Stadt Kloten

Öffentlicher Gestaltungsplan Swissairsiedlung Kloten

Planungsbericht nach Art. 47 Raumplanungsverordnung

(inkl. Bericht zu den Einwendungen)

Abbildung 43: Variante 1

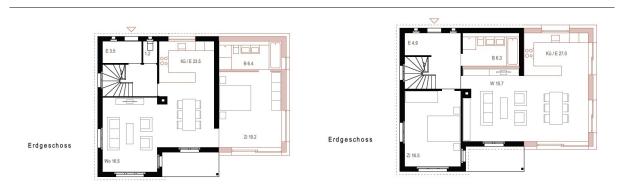
Der Perimeter für die Anbauten wird bei beiden Gebäuden nicht angepasst. Am Mittelholzerweg 10 wurde die Lage der Anbaumöglichkeit so gewählt, dass die bestehende Garage die Anforderungen

des Gestaltungsplans erfüllt. Auch auf der bisher geplanten Seite kann ein zusätzliches Schlafzimmer erstellt werden, wie die nachfolgenden Abbildungen zeigen.
